PYTANIA I ODPOWIEDZI

Dotyczy: postępowania o udzielenie zamówienia publicznego w trybie podstawowym bez negocjacji
pn. SUKCESYWNE DOSTAWY BLOCKÓW BETONOWYCH TYPU „LEGO”

Przekrój boczny

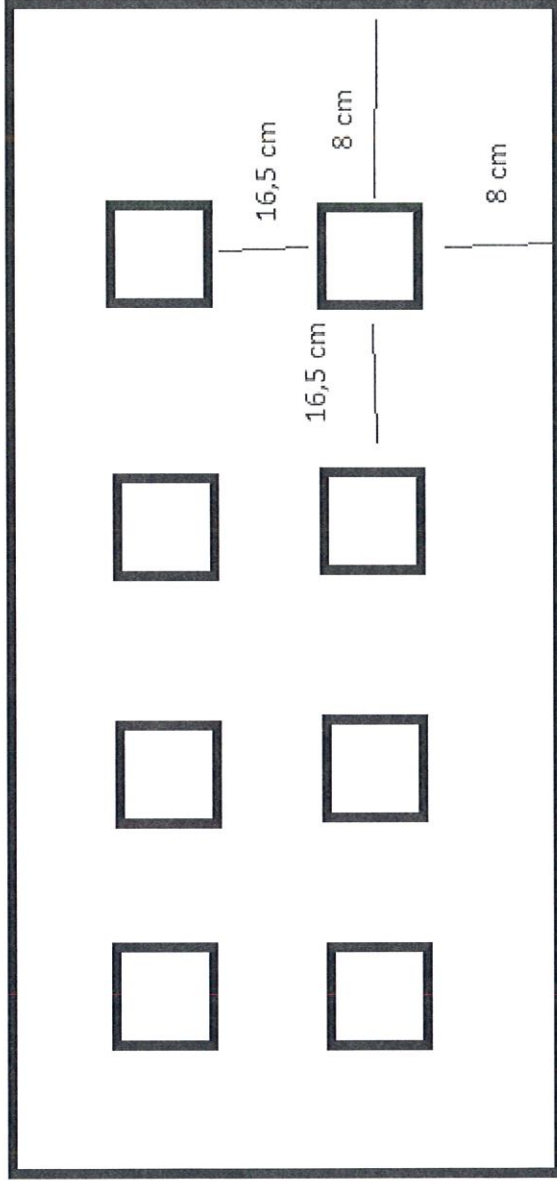
proszę o podanie wymiarów wypustów i wymiary ich rozmieszczenia na bloczku betonowym Lego?

Wymiary między zębami to 16,5 cm a między krawędziami to 8 cm. Wypust ma podstawę o boku 13,5 cm i górną o boku 6,5 cm. Skośne ściany mają długość 7 cm. 7 cm to nie wysokość. Dodatkowo powyższe dane zostały zamieszczone na rysunku stanowiącym załącznik do odpowiedzi pt. „Zwymiarowany bloczek”.
